## 改善箇所説明図

### 基準不適合発生箇所

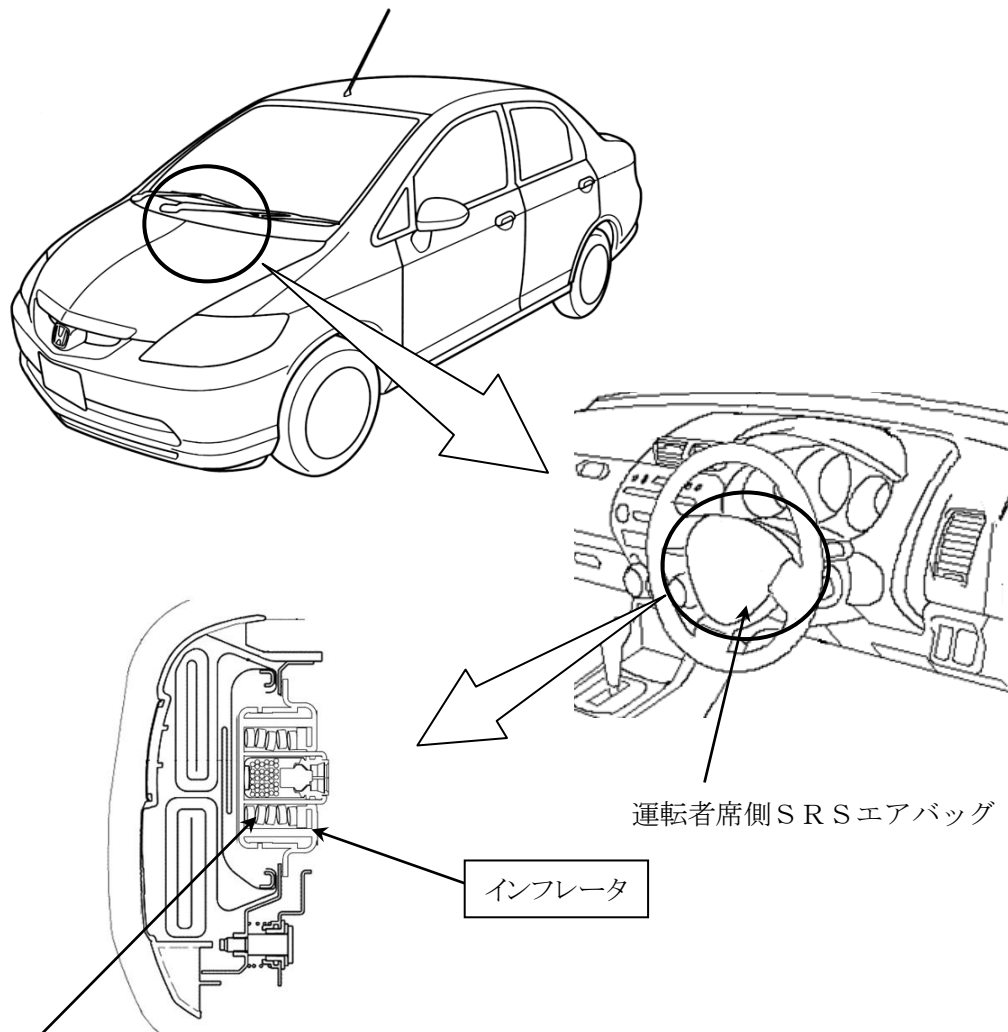
特定タイプの運転者席側SRSエアバッグのインフレーター（膨張装置）において、市場回収品を調査した結果、ガス発生剤の密度にばらつきが大きいものを確認した。このため、原因は判明していないが、エアバッグ展開時に正常に展開しないおそれがあることから、予防的措置として当該インフレーターを新品に交換する。

全車両、予防的措置として、平成27年5月14日付け、届出番号「外-2173」に含め、運転者席側SRS用エアバッグインフレーターを年式の古いものから新品と順次交換、回収して原因調査を実施する。

識別：運転者席側ドアストライカー下部ボルト頭部に黄色ペイントを塗布する。
